DODATEK Č. 2 KE SMLouvĚ O DíLO č. MUHO-SML/114/2018

- (A) mezi Objednatel a Zhotovitelem byla dne 17. 7. 2018 uzavřena smlouva o dílo (dále jen „**Smlouva**“) na realizaci veřejné zakázky na stavební práce s názvem „Rekonstrukce atletických prvků sportovního stadionu Holice“ (dále též jako „**Dílo**“);

- (F) Strany mají zájem na změně v rozsahu sjednaného Díla (předmětu díla) v rozsahu blíže vymezeném ve změnových listech č. 3, č. 5, č. 7, č. 8, č. 10.1 a č. 11. Změnové listy č. 3, č. 5, č. 7, č. 8, č. 10.1 a č. 11 (dále jako „**změnové listy 3**“) tvoří přílohu č. 1 tohoto dodatku č. 2 Smlouvy.

ŘEZ A-A SKLADBA SOUVRSTVÍ

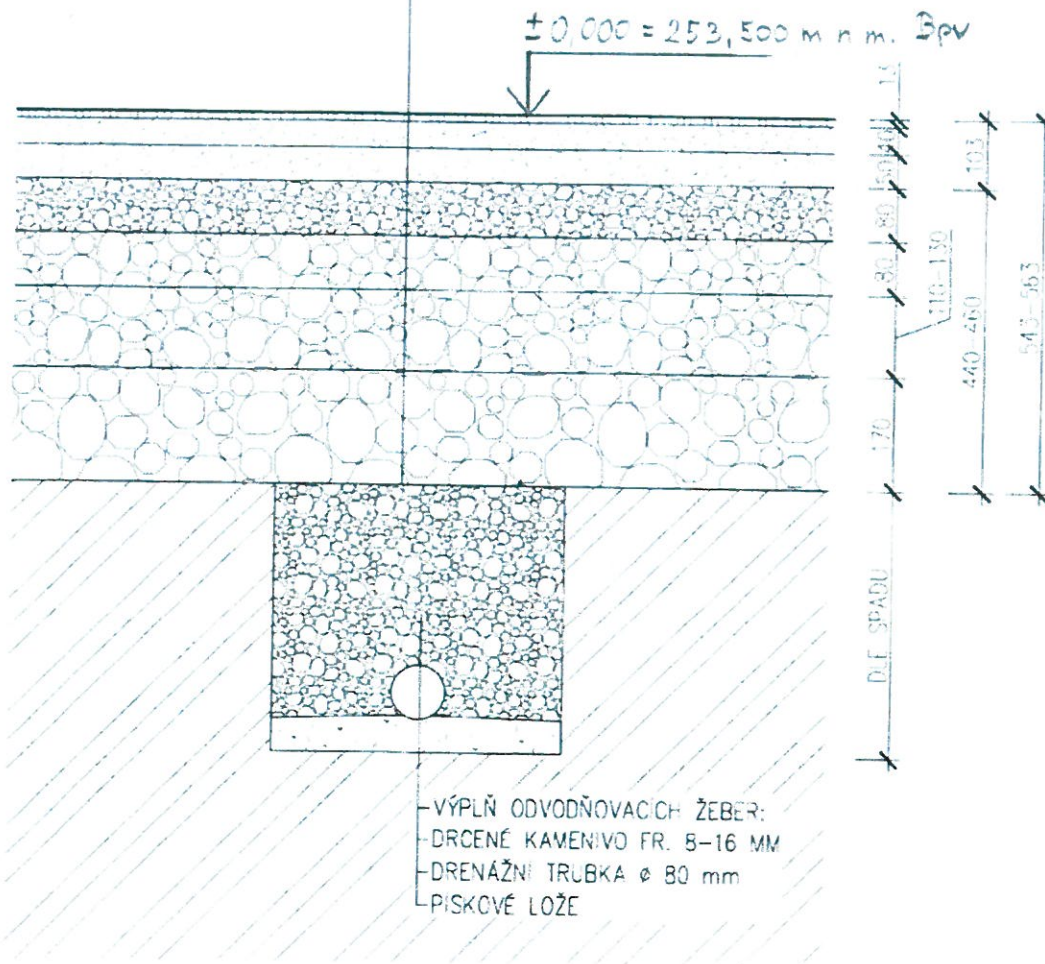
1.2 Strany se dohodly na změně v provedení konstrukčních vrstev skladeb podloží specifikovaných v projektové dokumentaci. Nová skladba konstrukčních vrstev skladeb podloží je blíže specifikována v příloze č. 2 tohoto dodatku č. 2 - Upravená projektová dokumentace – řez skladbou a změnovém listě č. 10.1. Pro vyloučení pochybností Strany sjednávají, že záruka dle Smlouvy se vztahuje také na tuto část Díla.

- SPORTOVNÍ POLYURETANOVÝ PŮVRCH EFDM TL. 13 MM
- ASFALTOVÝ KOBEC OTEVŘENÝ JEMNOZRNNÝ AKO 8 TL. 40 MM
- ASFALTOVÝ KOBEC OTEVŘENÝ HRUBOZRNNÝ AKO 16 TL. 50 MM
- ŠTĚRKODŮT FRAKCE 0/32 (0/22) TL. 80 MM
- DRCENÉ KAMENIVO FRAKCE 16/32 MM TL. 80 MM
- DRCENÉ KAMENIVO FRAKCE 32/63 MM TL. 110-130
- DRCENÉ KAMENIVO FRAKCE 32/63 MM TL. 170 MM
- ZEMNÍ PLÁŇ (ZHUTNĚNÍ NA MIN. 25 MPA)
